| Inwestor: Wspólnota Mieszkaniowa budynku przy ul. M. Fornalskiej nr 37 w Boguszowie-Gorcach | | Obiekt: Budynek mieszkalny Boguszów-Gorce, ul. M. Fornalskiej nr 39 (dz. nr 384/12 obręb nr 3 Boguszów) | |
| Temat: REWITALIZACJA BUDYNKU ANEKS - Remont piwnic i schodów zewn., wymiana drzwi frontowych, kan, deszczowa | | Stadium: PB | Branża: A +K |
| Projektant : | inż. Edward Knapczyk nr upr.UAN.VI-f/3/144/84 oraz ANF 2/92/83r. | Tytuł rysunku: FRAGMENT RZUTU PARTERU | Data: 08.2016 |

Schody zewnętrzne
Stan obecny

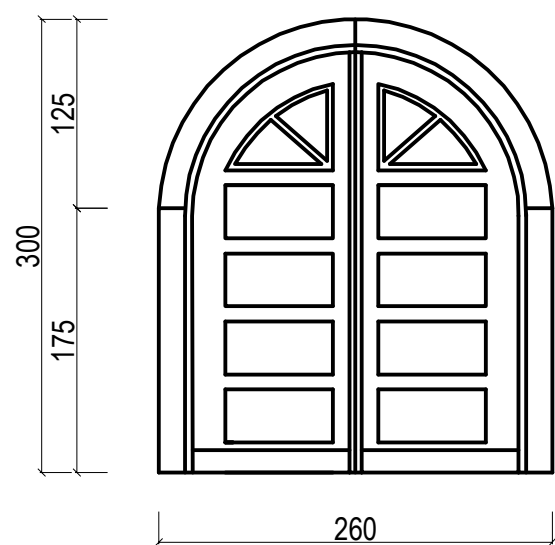
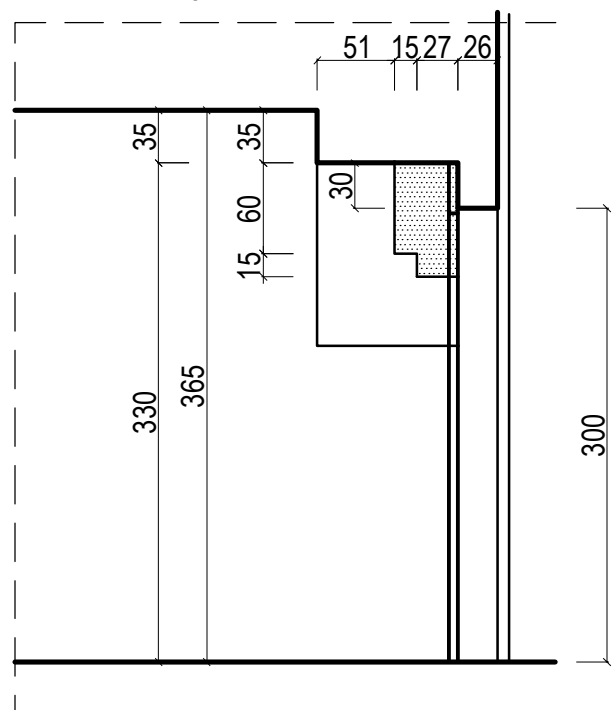
Wykonać remont schodów wyrównując stopnie i likwidując murowane ceglane balustrady. Nowe balustrady metalowe wys. 1,10m

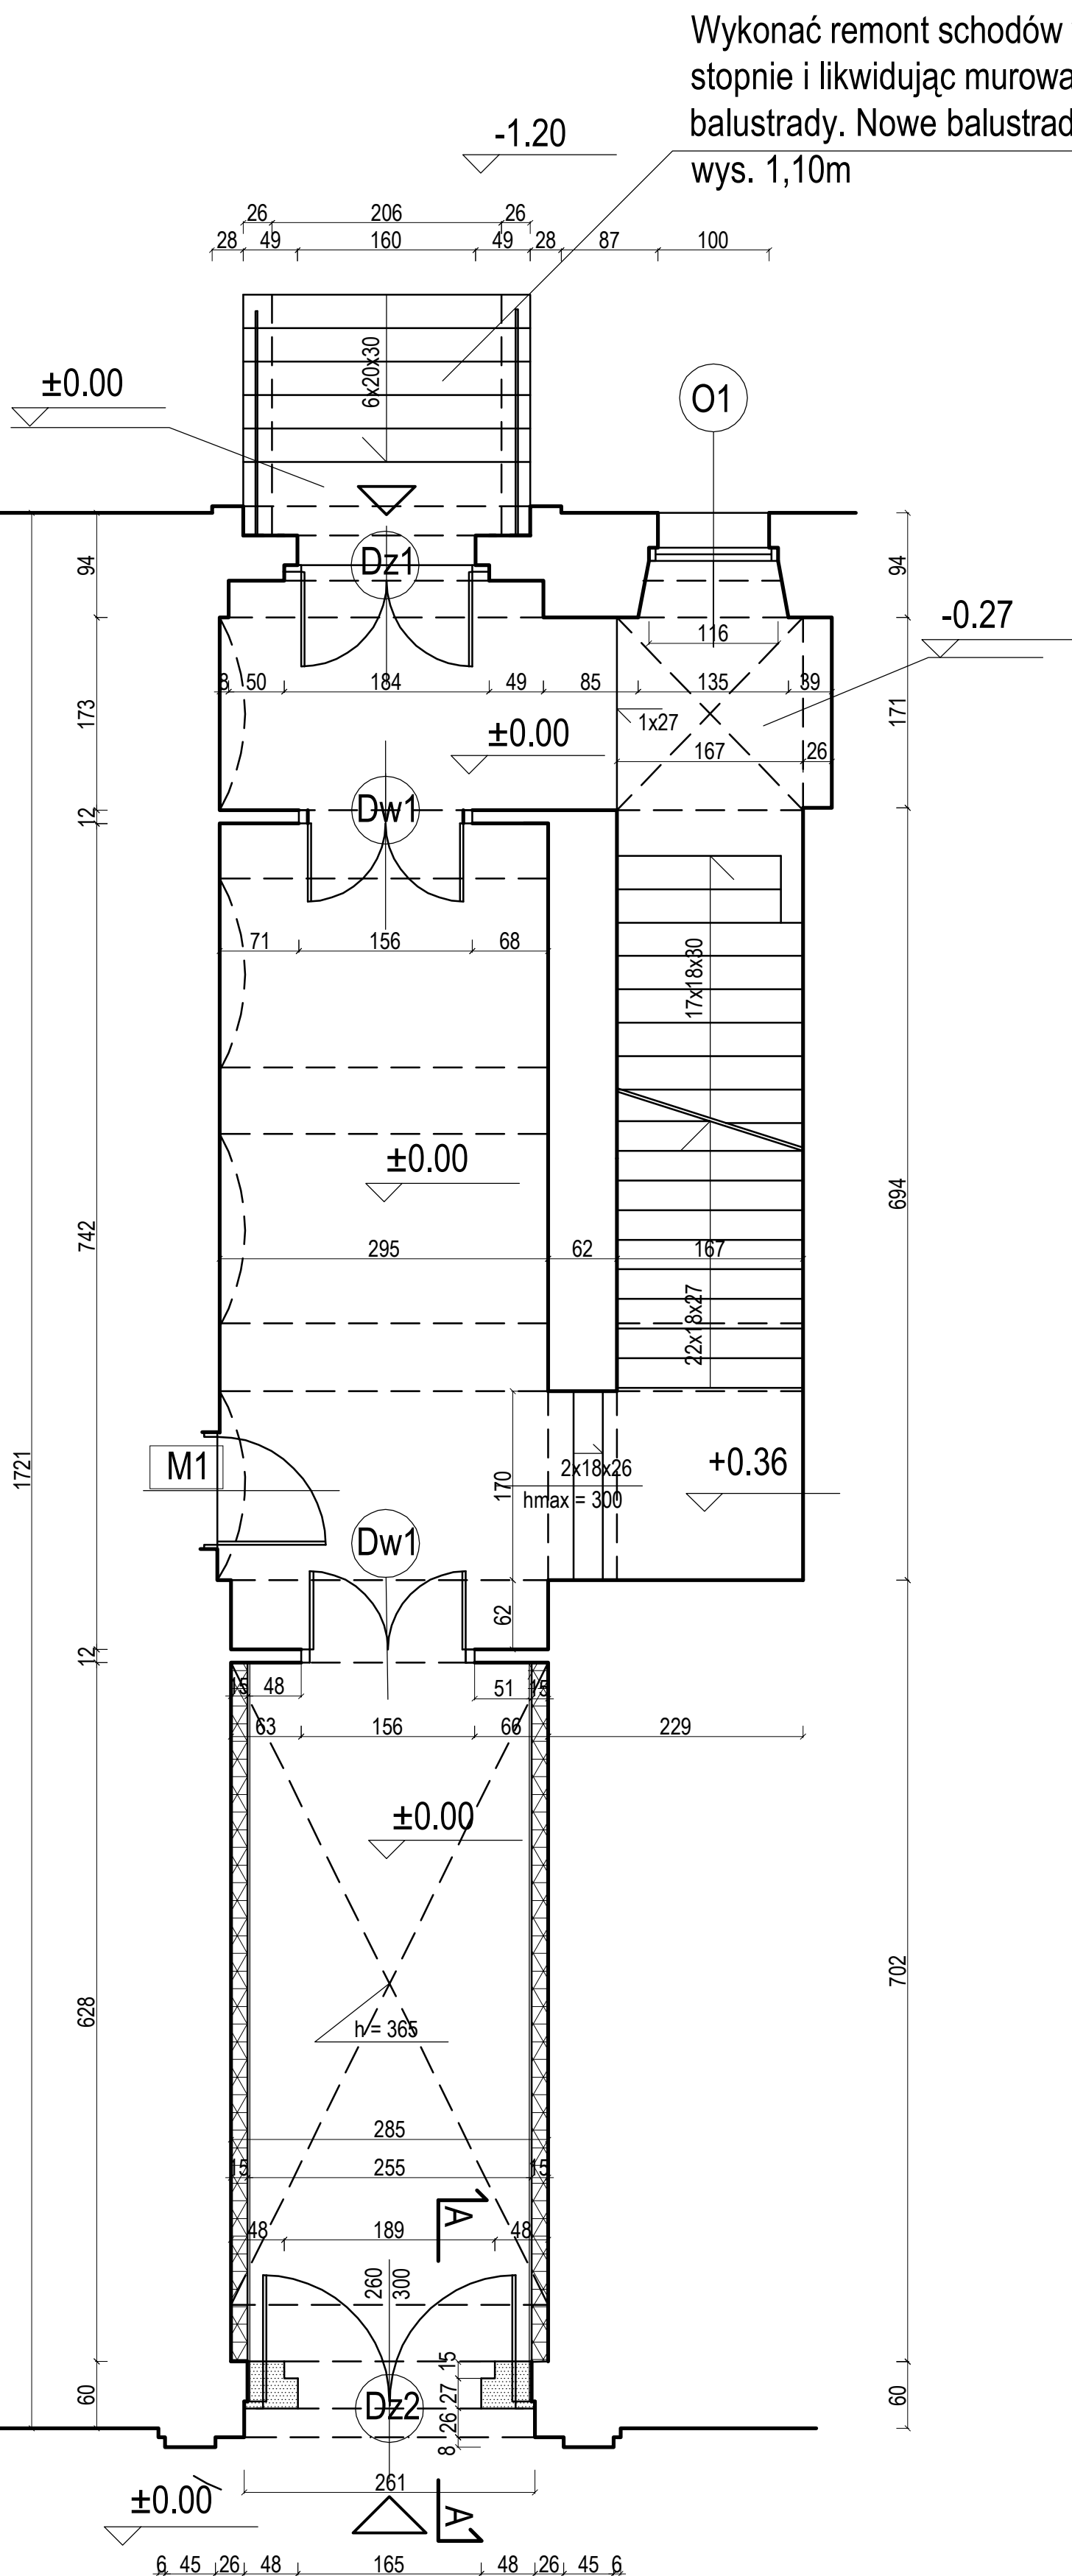
W ramach dodatkowych prac remontowych objętych aneksem należy :

1. Od strony frontowej zamiast drzwi Dz-1 wykonać nowe drzwi zewnętrzne Dz-2 (1 szt.) według rys. szczegół., powiększając obecny otwór drzwiowy
2. Wykonać remont posadzki i schodów do piwnic z ułożeniem posadzki z dużych płyt gresowych, antypoślizgowych (min. 35x35cm) lub z płyt kamiennych, granitowych płomieniowanych.
3. Wykonać remont schodów zewnętrznych rezygnując z pełnych balustrad murowanych, zastosować balustrady metalowe (chrom-nikiel), wysokości 1,10m.
